## TRIBUNAL REGIONAL ELEITORAL DO PARANÁ

### FÓRUM ELEITORAL ALTO PIQUIRI

#### Relatório de vistoria técnica da edificação

Elaboração de relatório de vistoria técnica do Fórum Eleitoral de Alto Piquiri

**Imagem 28 – Foco de Infiltração em Parede.**

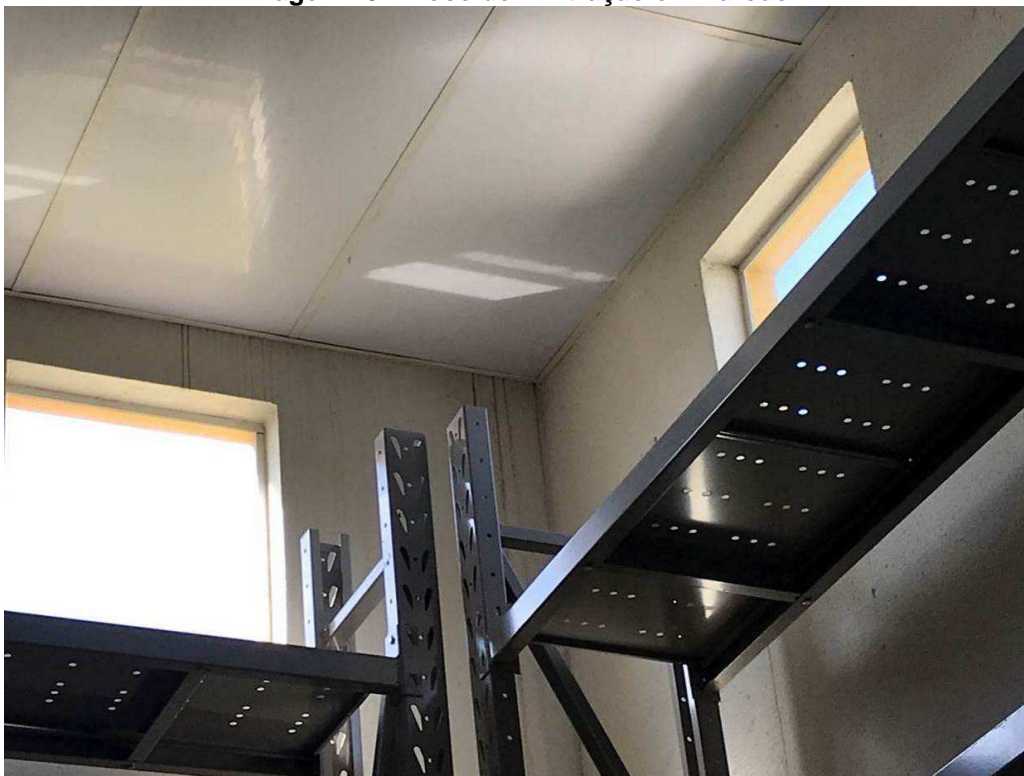
Na parede da C.A.E., no corredor entre a C.A.E. e os Banheiros, e em paredes na Sala de Audiência, na Sala do Juiz, no Cartório Eleitoral e no Depósito de Urnas foram encontrados pontos de infiltração (Imagem 28 e Imagem 29), pontos com a pintura desgastada (Imagem 26 e Imagem 27) e fissuras (Imagem 30 e Imagem 31).

**Imagem 44 – Trilho do portão de acesso de veículos.**

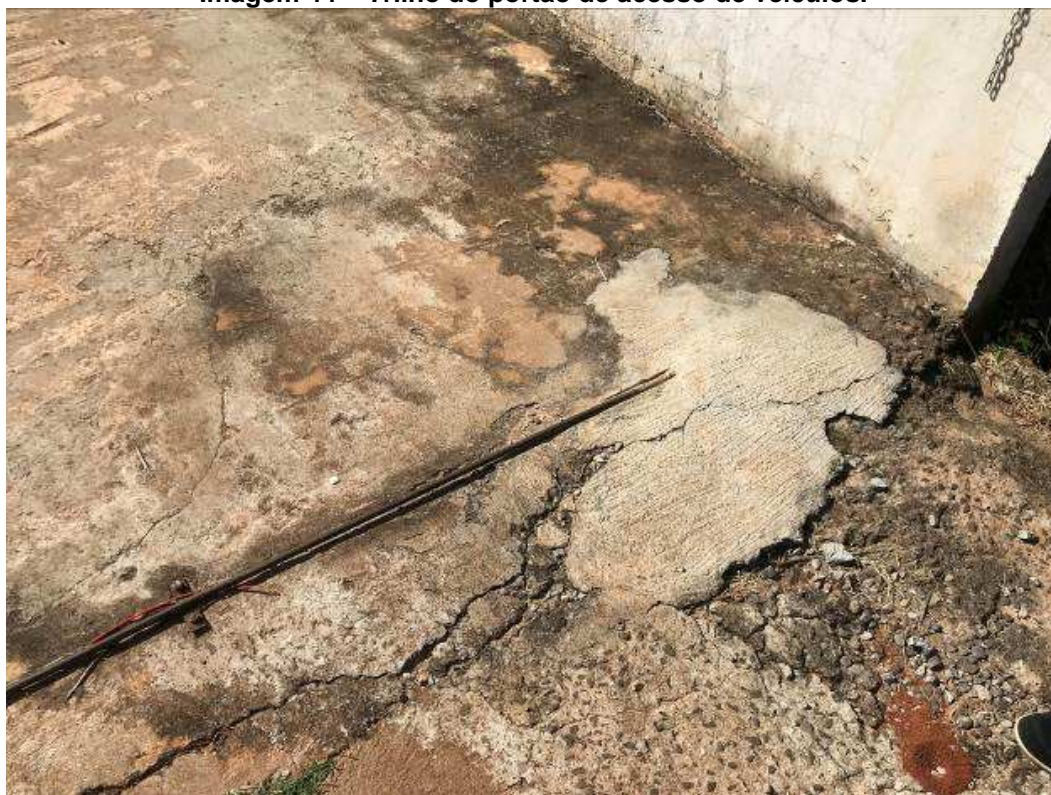
Os portões de entrada, Imagem 42, tanto o de pedestres como o de veículos encontram-se danificados, apresentando diversos sinais de corrosão, como mostra a Imagem 43. O portão de acesso à veículos está sem motor para acionamento eletrônico, e o trilho não é adequado para o correto deslocamento do portão, como pode ser observado na Imagem 44, e a fixação da estrutura para fechadura é inexistente, sendo improvisada, como representa a Imagem 45.

**Imagem 50 – Dreno de ar-condicionado – Situação atual.**

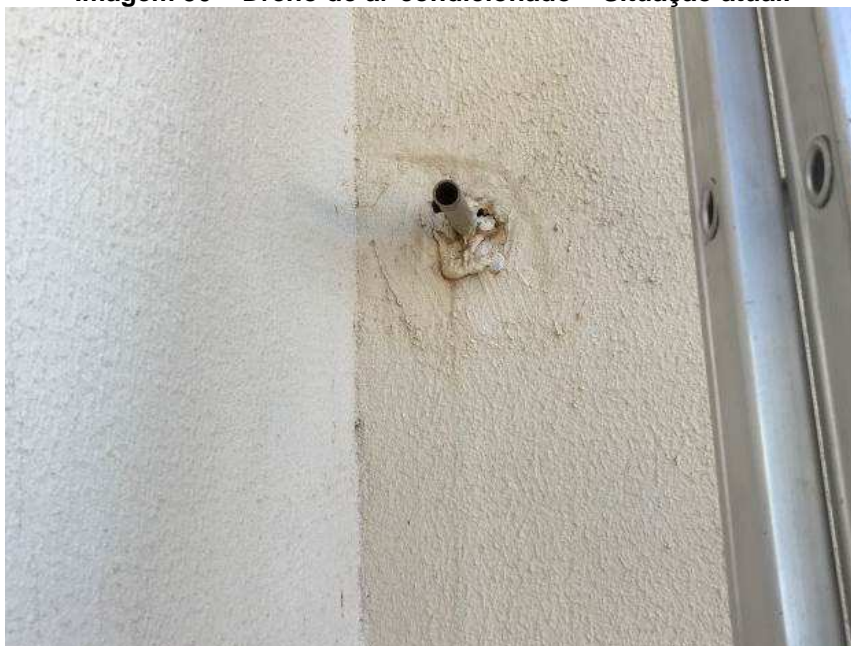
Existem drenos de ar-condicionados, representados na Imagem 50, Imagem 51 e Imagem 52, posicionados externamente à edificação que despejam água diretamente sobre o piso, causando infiltrações nas paredes adjacentes, danificando os revestimentos, como mostra a Imagem 53 e a Imagem 54.

**Imagem 58 – SPDA.**

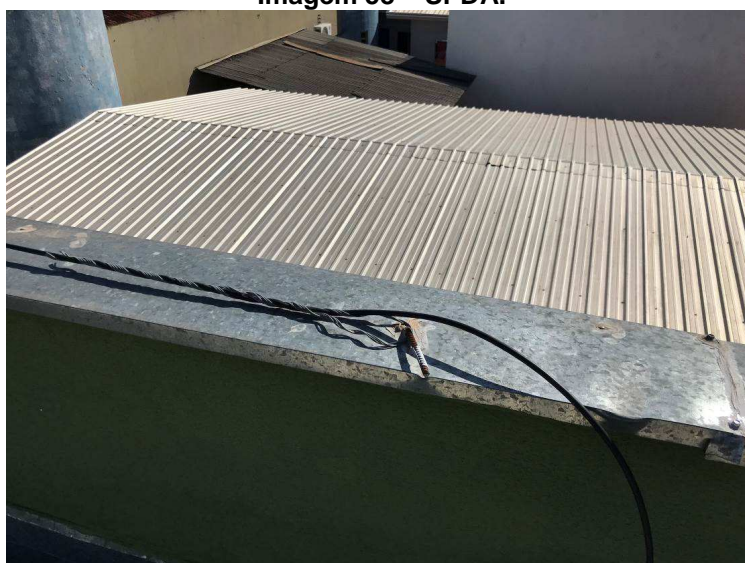
Alguns eletrodutos/conduletes do spda apresentam vegetação no seu interior, como pode ser visto na Imagem 57. Sobre a cobertura o SPDA também apresenta pontos danificados, como ilustra a Imagem 58, que não permitem seu correto funcionamento.

**Imagem 59 – Platibanda Cobertura.**

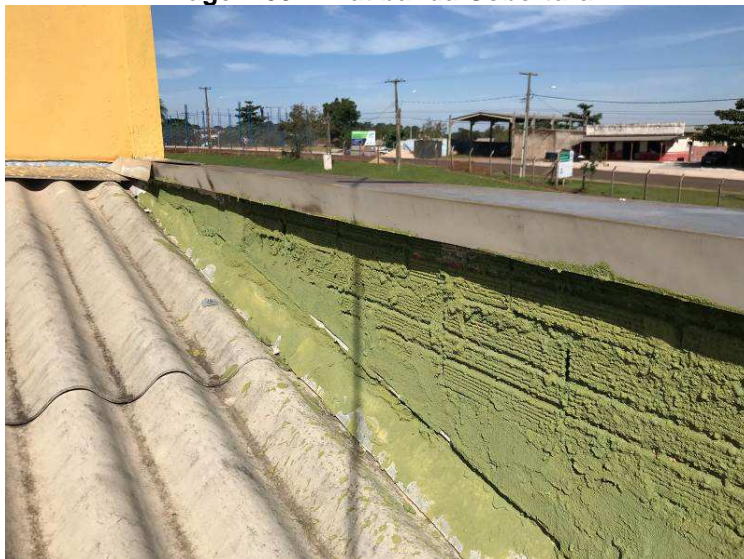
A Platibanda atualmente apresenta falhas em seu revestimento, em alguns pontos apenas o chapisco foi executado, com pintura aplicada diretamente sobre este, como mostra a Imagem 59. Em outros pontos foi também executado o emboço antes da pintura, propiciando melhor impermeabilização à parede, como é o caso representado na Imagem 60. Em ambas as imagens é possível observar a falta de cuidado na aplicação da pintura, que escorreu sobre o rufo de encosto e as telhas.

**Imagem 62 – Rufo – Situação atual.**

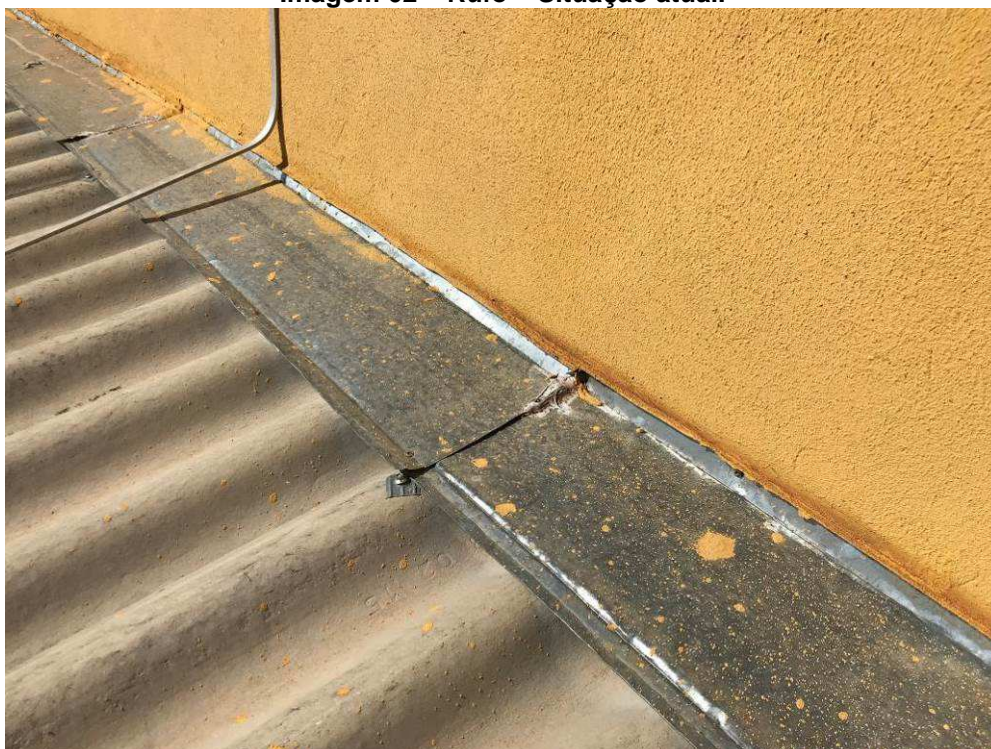
As Calhas apresentam muitos sinais da falta de limpeza, como pode ser observado na Imagem 61. Os rufos de encosto não foram executados embutidos na platibanda, como mostra a Imagem 62 e a Imagem 63, o que em chuvas de maior intensidade e volume pode ocasionar infiltrações. Os rufos de topo, sobre as platibandas, apresentam diversos pontos com problemas de encaixe e com rufos amassados ou levantados, como exemplificado na Imagem 64, na Imagem 65, na Imagem 66 e na Imagem 67.

**Imagem 68 – Cobertura – Situação atual.**

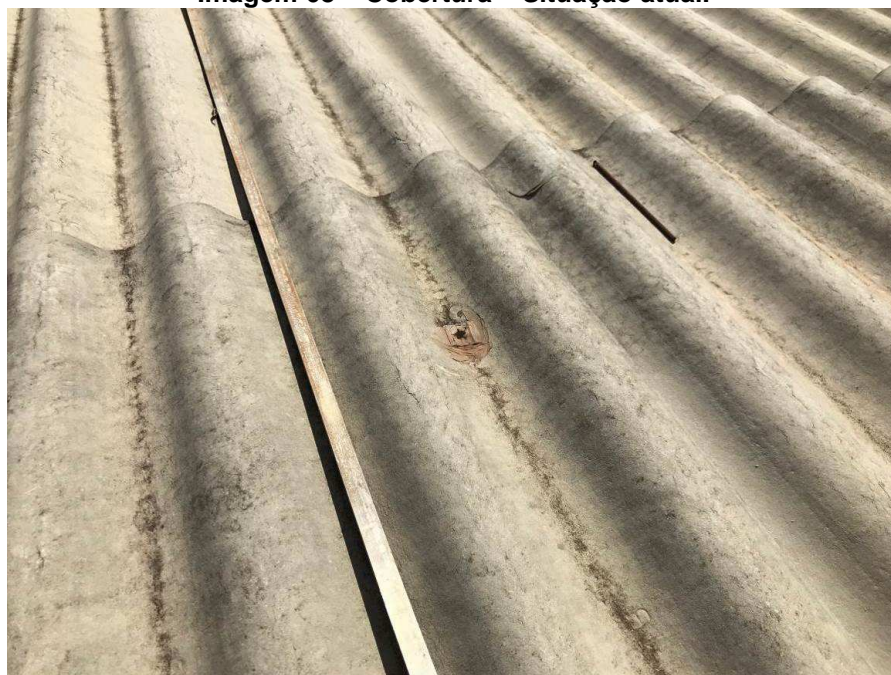
Durante a vistoria sobre a cobertura foram localizados telhas sem a devida fixação ou sem a correta vedação nos pontos de fixação, como ilustra a Imagem 68.

**Imagem 70 - Portão Depósito de Urnas.**

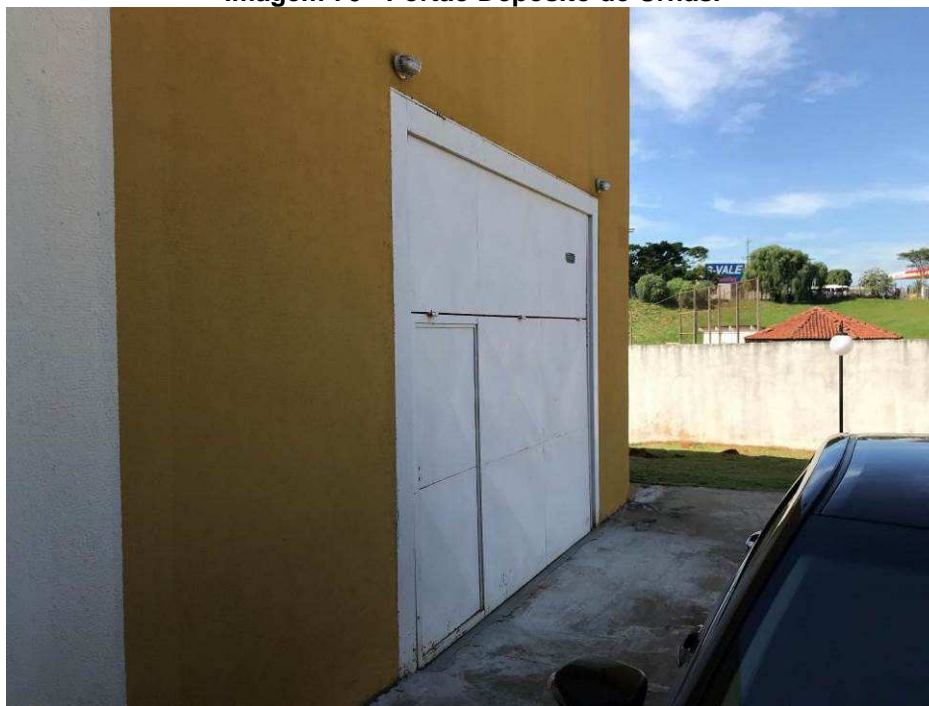
O portão do depósito de urnas em Alto Piquiri, Imagem 70, tem frestas que propiciam a entrada de água das chuvas com vento e poeira, como relatado pelos servidores locais e como pode ser observado na Imagem 71. Outro problema bem recorrente observado em Alto Piquiri e em outros fóruns é a queima da placa dos motores, provavelmente pelo seu peso. Manualmente muitos servidores já relataram que não conseguem levantá-lo. O piso de concreto a frente do Depósito de Urnas, Imagem 72, apresenta sérios sinais de desgaste no concreto, que impedem o correto funcionamento do portão.

Sugere-se a troca por portão de duas folhas de abrir pelas seguintes vantagens:

- Facilidade na abertura do portão pelos servidores;
- Não é necessário ser automatizado, não necessitando de manutenções recorrentes;
- Redução das frestas nos perímetros.

**Imagem 73 - Caixa D'água - Situação atual.**

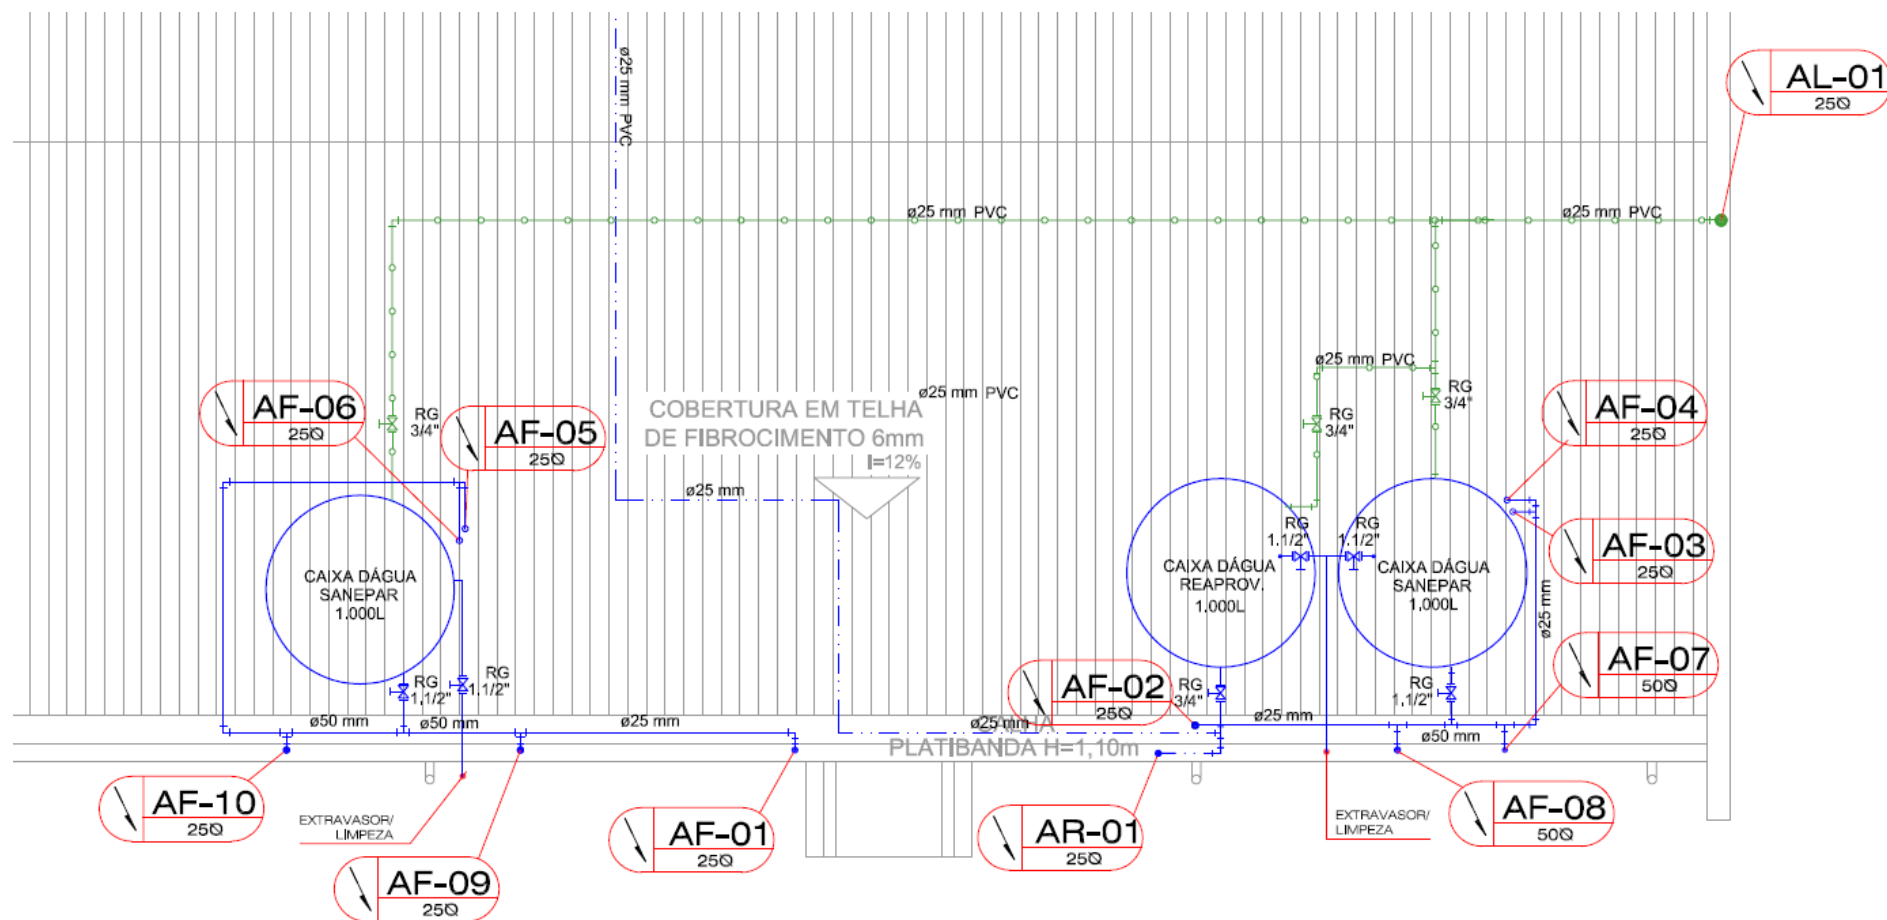
Atualmente a edificação possui duas caixas d'água em funcionamento, uma atendendo os banheiros da C.A.E. e outra atendendo o restante da edificação. Uma terceira caixa d'água apresentou vazamentos e foi devidamente isolada das demais pela equipe de manutenção dos imóveis do interior, como mostra a Imagem 73. Essa caixa deveria ser a de reaproveitamento pluvial, porém não existem tubulações vindas da calha e a tubulação de alimentação está junto com a caixa de d'água potável, ao contrário do projeto que indica essa alimentação separada para as duas torneiras de jardim.

Imagem 75 – Extintor de Incêndio – Situação Atual.

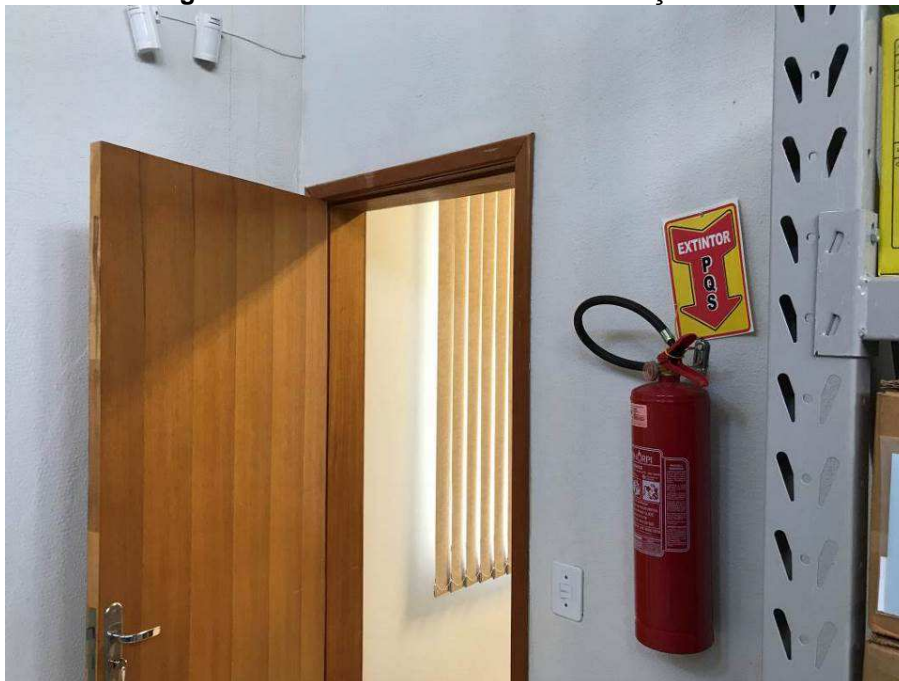
Os extintores de incêndio também possuem sinalização em inconformidade com as normas atuais, como mostra a Imagem 75.
